静岡県中央新幹線環境保全連絡会議地質構造・水資源部会専門部会の意見等に対する回答

第 7 回地質構造・水資源部会専門部会

第8回地質構造・水資源部会専門部会

図 1 成分分析の計測結果まとめ

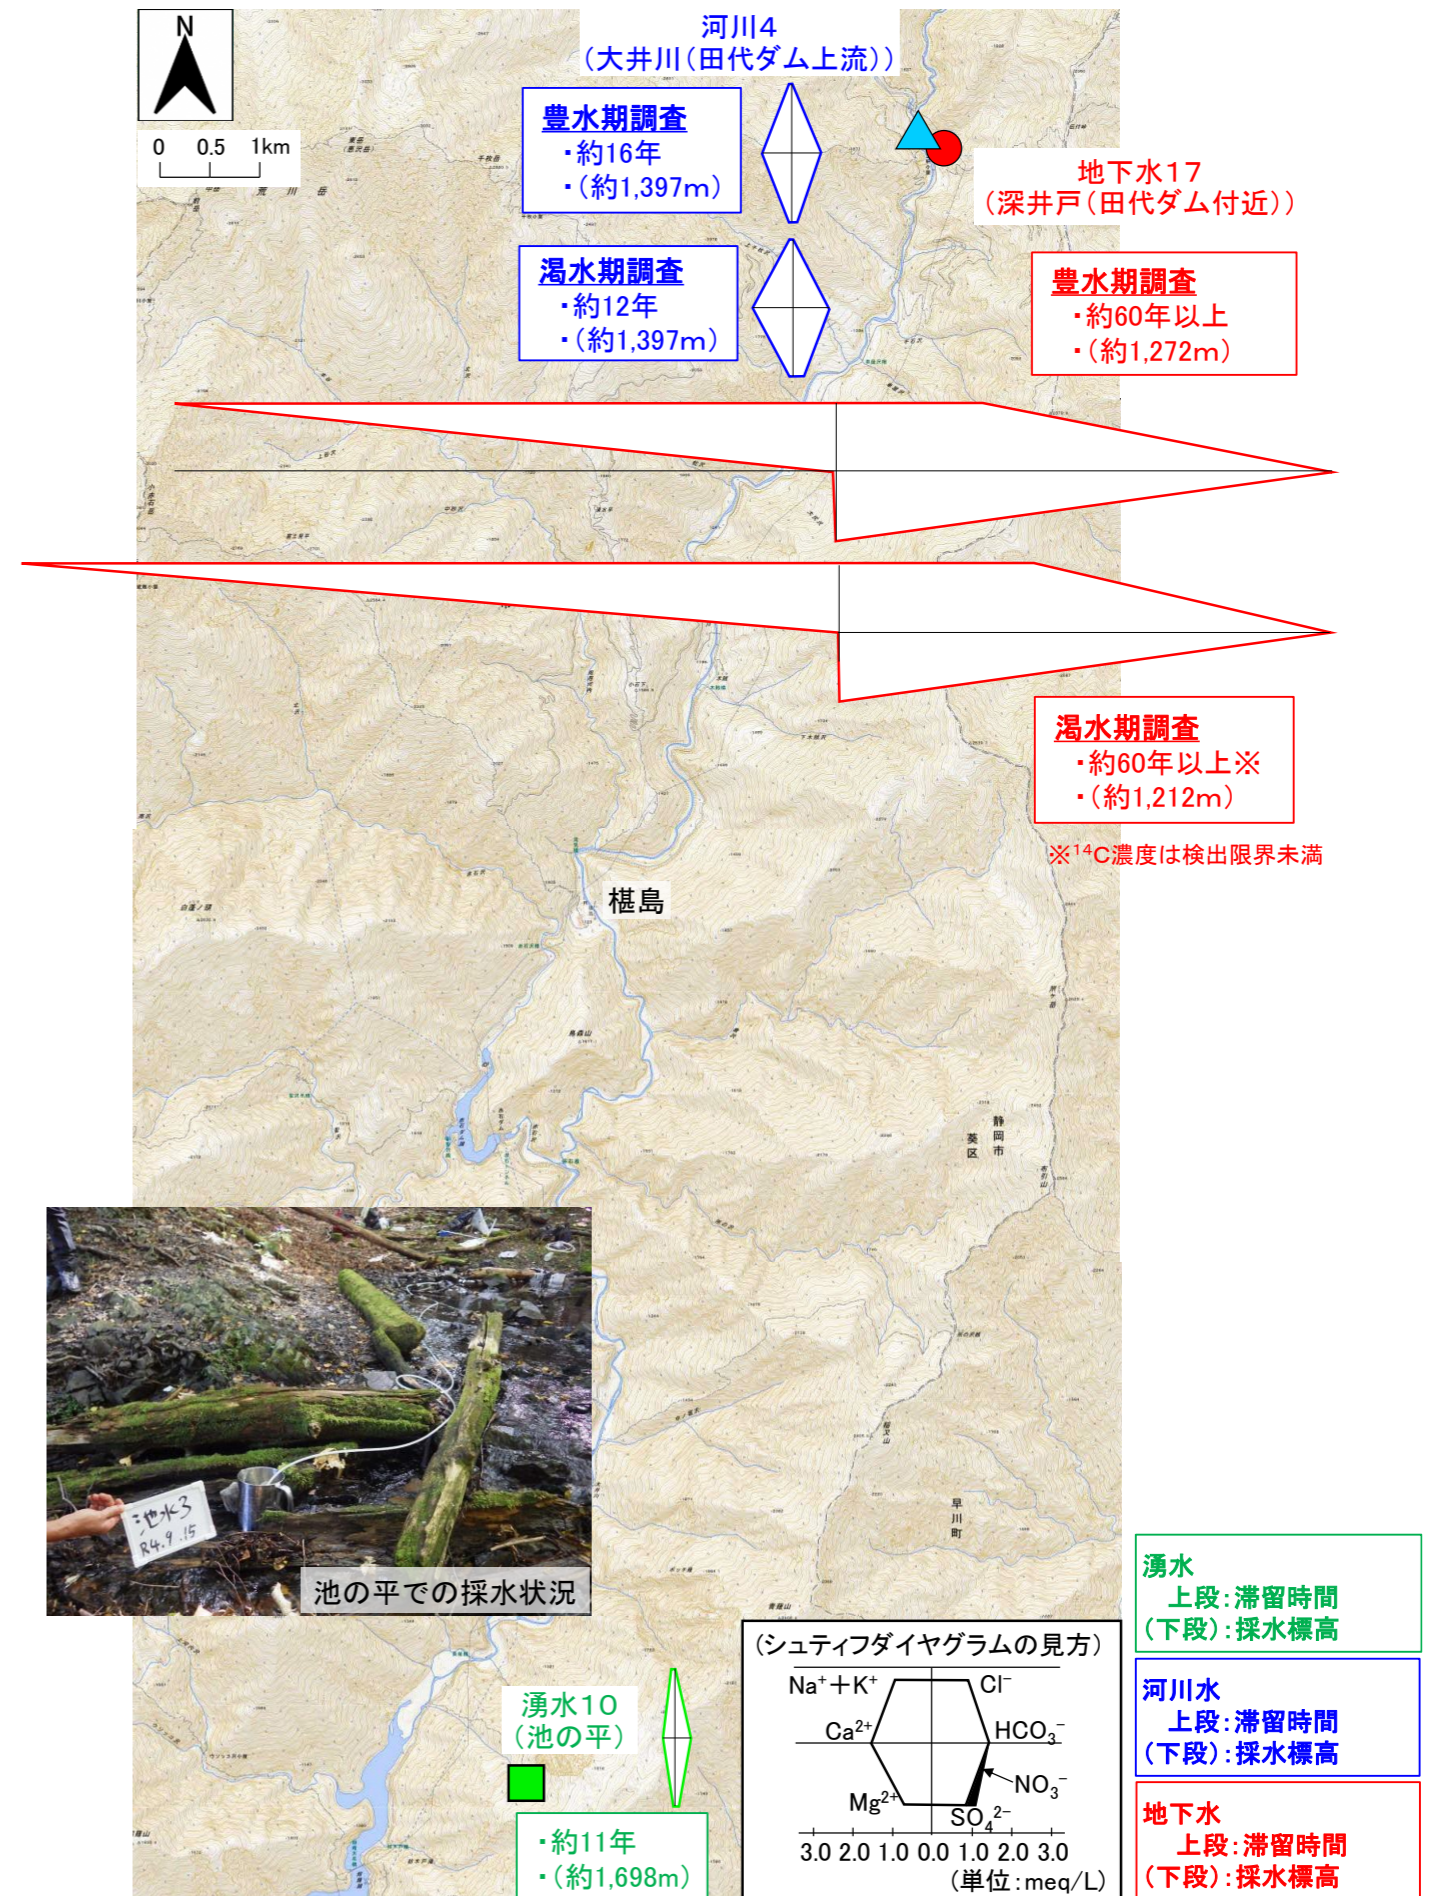
番号	意見者	意見等	補足	当社の回答	資料
1	塩坂委員	四万十層の中の地下水は、林道であるとか露頭を全部私が調べた限りでは、そんな高い位置に地下水面が存在していない。その証拠は、お手元の下の方の国土地理院の地形図〈【塩坂委員提供資料】〉によると、池ノ平というところに青い線が描かれている。この黄色い線が、「井川-大唐松山断層」の南の延長だが、二重山稜があり、常に湧水が出ている。したがって地理院では常に青線を描いている。その北側にある赤崩。左の図の赤崩の衛星写真で、黄色い点が湧水地点になる。右側の図は、それをさらに拡大したもので、白いところが、断層から湧出した被圧地下水。通常の地下水の概念でいけば、ここから湧水があるということは地下水面がそこにあるということだが、実際は地下水面は存在していない。ずっと下にある。誰が見ても分かる図〈【塩坂委員提供資料】〉で、つまり四万十層の中の地下水というのは、特に上流部においては、この断層破砕帯からの湧水で涵養されているんだという認識が立たないと、生物多様性の問題に対する対応策も多分立たないため、再検討すること。	褶曲構造を理解したうえで、地下水の問題を考える視点が重要です。	<ul style="list-style-type: none"> 委員のご意見は、四万十帯の中の地下水は断層破砕帯からの湧水で涵養されており、標高の高い位置にある池の平の湧水は断層破砕帯から地下深部の地下水が湧出した水であるという内容だと理解しております。池の平の湧水等についての成分分析結果を別添 1 に示します。池の平の湧水はトンネル掘削箇所付近の地下深部の地下水とは異なる水質特性を示したことや、地下深部の地下水よりも短い滞留時間となったことなどから、主要な涵養源は地下深部に起因するものではないと考えられます。そのため、標高の高い地点においては、必ずしも断層破砕帯から地下深部の地下水が湧出しているものではないと判断しております。 一方、断層破砕帯の存在が地下水の流れに影響を及ぼす可能性があることはこれまで実施した解析結果等からも示されていることから、今後断層破砕帯で調査を進めデータを取得していくことで、湧水量について不確実性の低減を早期に図っていきたいと考えております。 	別添 1 湧水（池の平）等の成分分析結果

21	塩坂委員	推測だが、桁が J R 東海モデルが 300 万 m ³ 、それから静岡市モデルが 500 万 m ³ なんですから、多分もう 1 桁多いと思われる。これは、10 ⁻⁵ 、10 ⁻⁶ で算定しているのでしょうか。四万十層の中を掘っても水は出ない。破砕帯に当たった瞬間に大量に出る。そういう概念がないため、今山梨県で掘っていて断層に当たらなければ、想定された水が少量出ると思われる。そこの考え方を詰める必要がある。	JR 東海はすでに、何本かのボーリングをしているが原位置での透水試験・湧水圧試験を行わないのか？	<ul style="list-style-type: none"> 断層破砕帯に関するボーリングは東俣沿いの田代地区から斜めボーリングを実施いたしました。長さが 1,000m を超えるため、削孔精度の面を考慮しノンコアボーリングで実施しました。また、長い延長の斜めボーリングであり、断層破砕帯まで相応の深度があったことから、原位置において透水試験・湧水圧試験等を行うことは、技術的に困難でした。なお、現地状況より地上から断層破砕帯に向けた斜めコアボーリングや鉛直ボーリングも実施が困難な状況です。 水収支解析においては、県境付近の断層破砕帯の透水係数を 1×10⁻⁵m/秒（静岡市モデル）、1.2×10⁻⁶m/秒（JR 東海モデル）と設定して計算しています。これは、現状の流量を再現できるよう、試算のうえで設定を行ったものです。 今後、県境付近からの高速長尺先進ボーリングにより、断層破砕帯で調査を進めデータを取得していくことで、ご懸念されている湧水量について不確実性の低減を早期に図っていきたいと考えております。 	
22	塩坂委員	B 案に関しては、田代ダムから上流の西俣、東俣のいわゆる断層破砕帯からの湧水が減ってしまえば、現在は渇水期はそれで維持されていて、東電は大井川の水を一部取水し発電している。ということは、電力会社にしてみれば、この田代ダムに水がたまらなければ、今の提案の話合いの前提が崩れるのでは。そこは東電側は理解した上での説明か。	突発湧水量と、河川に流入した湧水量の因果関係を調べる必要があります。	<ul style="list-style-type: none"> 第 10 回地質構造・水資源部会専門部会の資料 1「(3) 2) 県外流出量と同量を大井川に還元することの可否に関する検討」で示したとおり、トンネル掘削により河川流量が減水する可能性があることを前提として、B 案を提案しております。 なお委員のご意見は、断層破砕帯からの湧水で渇水期の河川流量が維持されているという内容だと理解しております。しかしながら、別添 1 のとおり河川水（田代ダム付近）の水質の調査結果や溶存成分の分析結果から、季節によりほとんど変化がなく、いずれも主要な涵養源は地下深部に起因するものではないと考えられ、断層破砕帯からの湧水の寄与はほとんどないと考えております。 	別添 1 湧水（池の平）等の成分分析結果

図 4.8 岩種別岩盤の透水係数の範囲

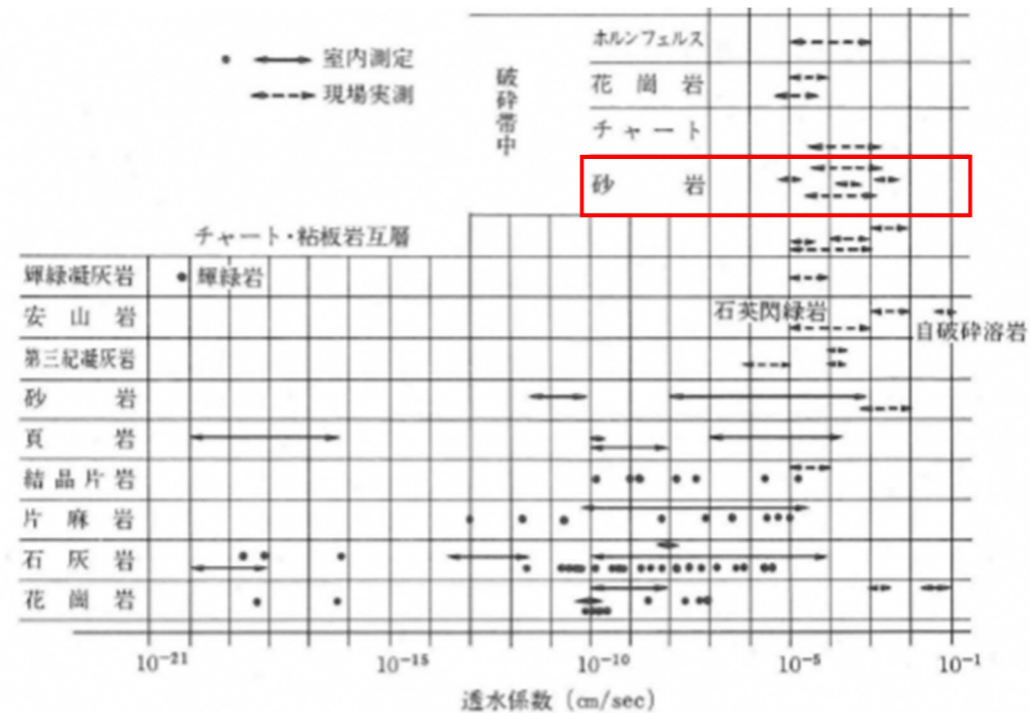
番号	意見者	意見等	補足	当社の回答	資料
28	難波副知事	トンネル湧水に関するリスク管理が必要。想定される湧水量の10倍、10分の1にどうなるのか分析する。ばらつきの具合は、確率分布で出すなど、やり方は複数あると思うが、1本の確定値のようなことだけで議論するというのは非常に危険なので、そこはしっかりと検討していただきたい。		<ul style="list-style-type: none"> ・湧水量の予測値への影響が最も大きいと考えられる透水係数について、断層破碎帯における実績値に関する既存文献を別添2に示します。この資料によれば透水係数は$10^{-6} \sim 10^{-5}$m/秒 ($10^{-4} \sim 10^{-3}$cm/秒) のケースが多く、水収支解析において使用している透水係数（静岡市モデル：10^{-5}m/秒、JR東海モデル：1.2×10^{-6}m/秒）も同程度であるといえます。 ・第13回国土交通省有識者会議の資料2の別冊7のp7-9に考え方を纏めており、現実の断層破碎帯の地質は不均一であり、良質な部分と破碎質な部分が存在していますが、水収支解析では、ブロック毎に均一な地質を想定し、透水係数を一括りで大きく設定していることから、厳しい条件をもとに湧水量を予測しています。 ・一方で、湧水量が予測値を超える可能性に対しては、今後、県境付近からの高速長尺先進ボーリングにより、断層破碎帯で調査を進めこうしたデータを現地で取得するとともに、リスク管理の検討を進めてまいります。 	別添2 断層破碎帯の透水係数に関する文献調査結果

・砂岩の破碎帯中における透水係数は、 $6 \times 10^{-8} \sim 6 \times 10^{-5} \text{ m/s}$ ($6 \times 10^{-6} \sim 6 \times 10^{-3} \text{ cm/s}$) 程度の範囲と記載されている。
